## **PARECER - SMOB/GAB** **ANÁLISE GRANULOMÉTRICA**

Assunto: Avaliação de Amostra de Areia de Quartzo

Solicitante: Secretaria Municipal de Esportes e Lazer

Objeto analisado: Areia de Quartzo (sílica) branca Beach Sports

Fonte: Secretaria Municipal de Obras

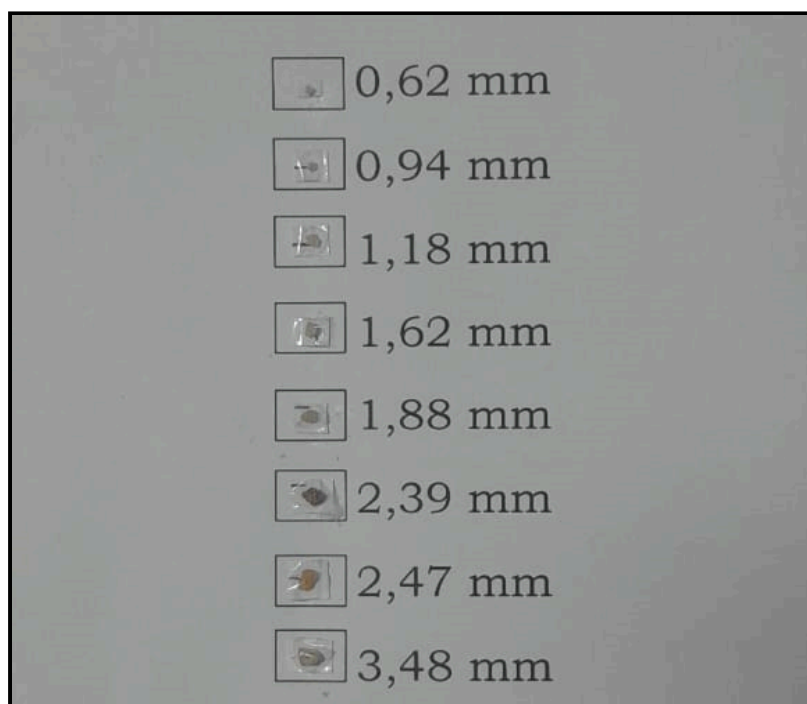
Após análise laboratorial da amostra fornecida, constatou-se que as dimensões das partículas apresentaram significativa divergência em relação às especificações estabelecidas. A amostra analisada apresentou partículas com dimensões superiores às especificadas, variando de 0,62 mm a 3,48 mm, resultando em módulo de finura acima dos padrões requeridos para uso esportivo. Conforme **NBR NM 248 (ABNT, 2003)**, o módulo de finura é soma das percentagens retidas acumuladas em massa de agregado, em todas as peneiras da série normal, dividida por 100. O módulo de finura é uma grandeza adimensional, devendo ser apresentado com aproximação de 0,01.

Segue abaixo, os tamanhos das partículas encontradas, após a análise e medição da areia apresentada como amostra.

Fonte: FRX Centro de Caracterização de Ensaios

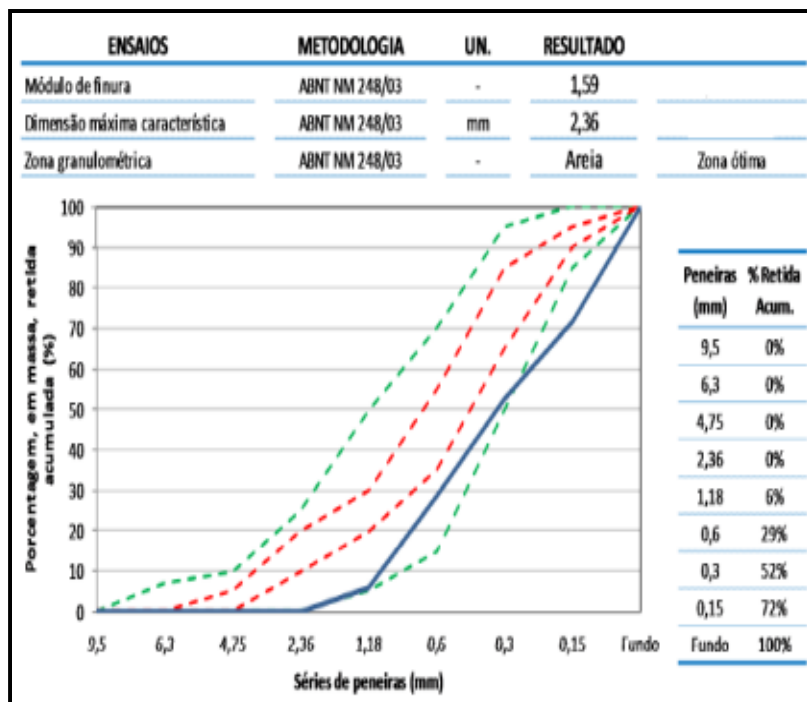
Apesar do teor de sílica (97,01%) atender ao requisito mínimo definido, a granulometria fora da faixa especificada compromete significativamente as propriedades físicas essenciais ao desempenho e segurança dos usuários das quadras esportivas. É importante salientar, que o próprio Laudo da **FRX Centro de Caracterização de Ensaios**, datado de 10/02/2021, aponta o módulo de finura de 1,59, estando portanto o material analisado fora das definições previstas no Termo de Referência, que especifica o módulo de finura entre 0,5 e 1,5.

Diante disso, conclui-se que a areia de quartzo analisada NÃO atende às especificações técnicas definidas no Termo de Referência nº SEI 0184564 e recomenda-se a substituição imediata do material por outro que esteja plenamente em conformidade com os parâmetros técnicos exigidos, além da apresentação de novos laudos, atualizados, da amostra apresentada. Destarte, garantindo a segurança dos usuários e a durabilidade das instalações esportivas.
